RESOLUCIÓN No. 1440 DEL 17 DE JUNIO DE 2024, ARMENIA QUINDÍO

"POR MEDIO DEL CUAL SE NIEGA UN PERMISO DE VERTIMIENTO DE AGUAS RESIDUALES DOMÉSTICAS PARA UNA VIVIENDA CONSTRUIDA EN EL PREDIO DENOMINADO 1) VI QUE CONDUCE CORRG EL CAIMO A LA GLORIETA DEL CLUB CAMPESTRE LT SIETE 7 COND BAMBAZU UBICADO EN LA VEREDA MURILLO DEL MUNICIPIO DE ARMENIA (Q) Y SE ADOPTAN OTRAS DISPOSICIONES"

"*CONCEPTO TÉCNICO PARA TRÁMITE DE PERMISO DE VERTIMIENTO CTPV-164-2024*

Imagen 1. Localización del vertimiento

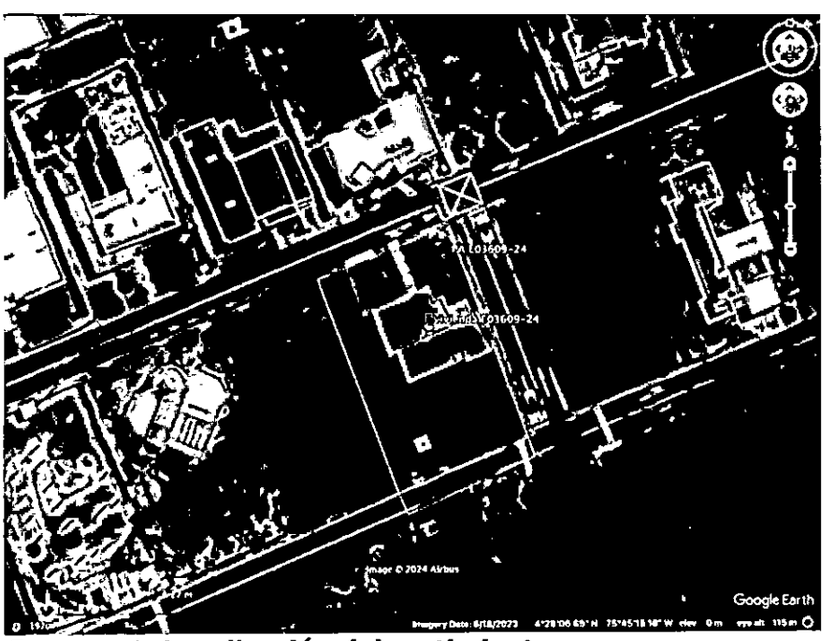
Según lo observado en Google Earth Pro, se evidencia que el punto de descarga se encuentra por fuera de polígonos de Suelos de Protección Rural y de Áreas y Ecosistemas Estratégicos. Además, se evidencia que dicho punto se encuentra ubicado sobre suelo con capacidad de uso agrológico 2p-1 (ver Imagen 2). No se observaron nacimientos ni drenajes superficiales en el área de influencia directa de la disposición final.
